宣桥镇老港农民集中安置单元 03-01 地块征收安置房项目分户检查专项评估报告

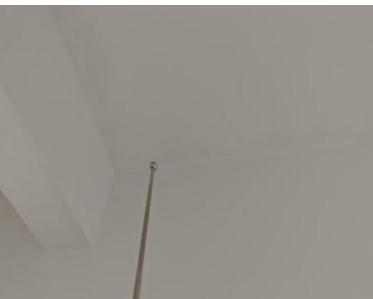
序号	缺陷描述	风险	纠正和预防建议	风险等级	
				原	现
SR-FH-1-98	 1号楼 1702 厨房墙面防水涂料透底	有水房间，水易溅入墙体造成墙体潮湿发霉	建议补刷防水涂料	轻微	正常

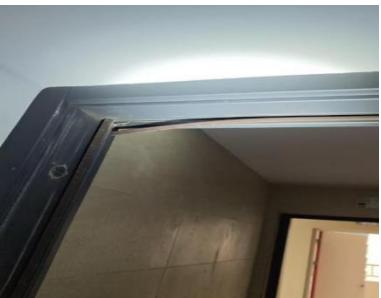
序号	缺陷描述	风险	纠正和预防建议	风险等级	
				原	现
SR-FH-1-95	1号楼 1106 室主卧东侧门套边涂料收口不到位		涂料脱落风险 建议铲除缺陷处 涂料，清理干净， 重新涂刷涂料	轻微	正常
	1号楼 1106 室主卧南侧顶棚涂料局部起拱、开裂

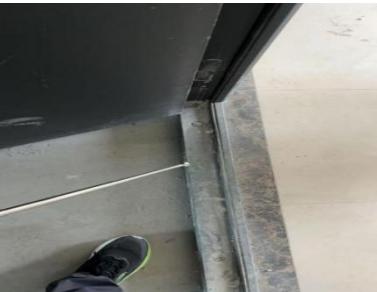
SR-FH-1-97		影响装饰铝板的密封性	建议打胶处理	轻微	正常
------------	---	------------	--------	----	----

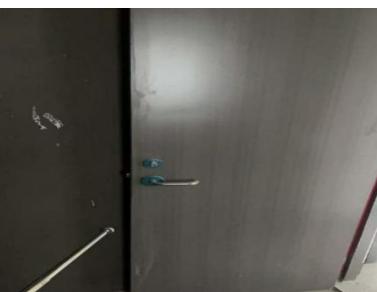
序号	缺陷描述	风险	纠正和预防建议	风险等级	
				原	现
SR-FH-1-99	1 号楼公区 11 层西侧室外连廊装饰铝板打胶局部遗漏		腻子层脱落影响美观，对预看房交付产生不利	建议修补完善	轻微 正常

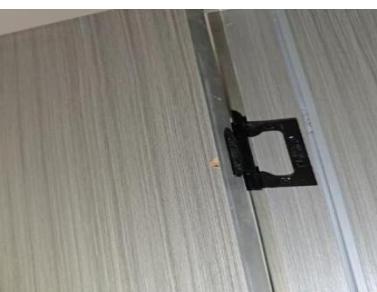
SR-FH-1-102		影响美观，对后续预 看房交付产生不利	建议做好保洁工 作	轻微	正常
	1号楼 1801 厨房窗玻璃污染				
SR-FH-1-103		窗台抹灰层易脱落	建议砂浆修补完 善	轻微	正常
	1号楼 1801 卫生间窗台露网，抗裂 砂浆未粉刷到位				
SR-FH-1-104		影响使用功能	建议重新安装牢 固	轻微	正常
	1号楼 701 室北次卧门吸脱落				
SR-FH-1-105		影响美观，对后续预 看房交付产生不利	建议收口严密	轻微	正常

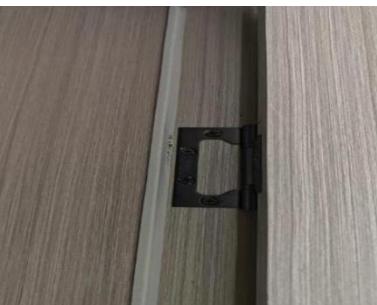
SR-FH-1-140		影响交付 建议及时安装马桶	轻微	正常
	2号楼 603 马桶未安装			
SR-FH-1-141		面板安装不正，影响观感 建议调正面板	轻微	正常
	2号楼 604 客厅东侧弱电面板歪斜

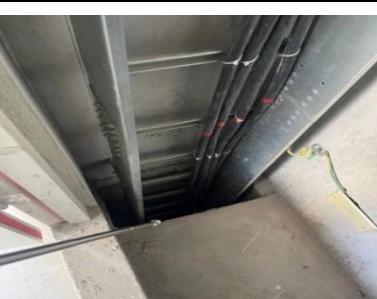
序号	缺陷描述	风险	纠正和预防建议	风险等级	
				原	现
SR-FH-1-191		雨水直接冲刷保护层 易损坏	建议安装水簸箕	轻微	正常
	4号楼屋面雨水管底部未安装水簸箕				
SR-FH-1-192		防雷失效	建议电气连接	轻微	正常
	4号楼屋面金属风帽未做防雷电气连接				
SR-FH-1-193		影响栏杆防护功能， 存在安全隐患	建议安装完善	中等	正常
	2号楼4层、6层、11层、14层、15层、20层、21层室外连廊防护栏杆玻璃未安装
